PILNE: POWIADOMIENIE DOTYCZĄCE BEZPIECZEŃSTWA**Autonomiczne przenośne myjki prysznicowe Diphoterine® i
Hexafluorine®**

Numer ref. Prevor : NC 23850

Numer ref. FSCA : R2105990

Referencja produktu:	<ul style="list-style-type: none">• DAPD• DAPF
Zgłoszone zastosowanie:	<ul style="list-style-type: none">• DAPD: s płukanie z ciała rozprysków chemicznych• DAPF: s płukanie z ciała rozprysków kwasu fluorowodowego oraz pochodnych fluoru w środowisku kwasowym
Producent:	PREVOR Moulin de Verville 95760 VALMONDOIS FRANCJA Tel.: +33 1 30 34 76 76 E-mail do kontaktu: affairesreglementaires@prevor.com
Dystrybutor w POLSCE:	EURODIS 16-18 ul. Poznanska 89-203 ZAMOSC K.BYDGOSZCZY POLSKA Tel : +48 52 384 01 42 E-mail : michel@eurodis.pl
Załączniki	Załącznik 1: Lista numerów seryjnych dotkniętych wadą Załącznik 2: Formularz odpowiedzi klienta

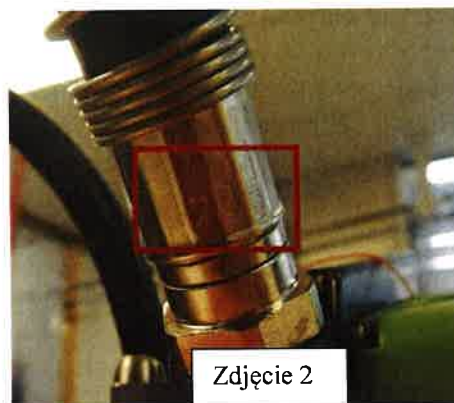
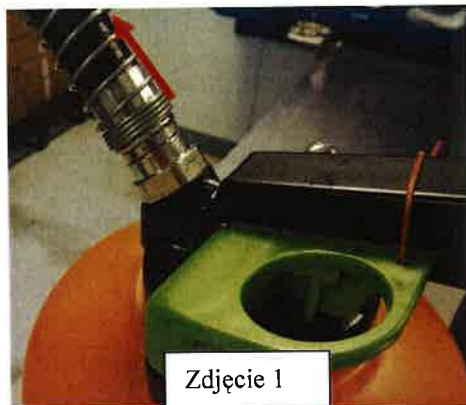
Wyroby DAP składają się z 4 głównych elementów: obudowa prysznica (zielony walec), głowica prysznica (czarny element), wąż (rura dyfuzyjna) oraz wewnątrz system zawierający produkt. Wada występuje na poziomie połączenia węża (patrz zdjęcie poniżej) na głowicy wyrobu DAP.

Zostały do nas zgłoszone dwa podobne incydenty, w których **wąż zsunął się** przy zakrętce łączącej go z głowicą wyrobu DAP.

Seria dotknięta wadą: węże potencjalnie dotknięte wadą posiadają nr seryjny **1907**.

Po stwierdzeniu istnienia wady stworzyliśmy kołnierz bezpieczeństwa, który pasuje do nakrętki. Dzięki prostemu i odpornemu systemowi mocowania kołnierz zapobiega ryzyku odłączenia się węża.
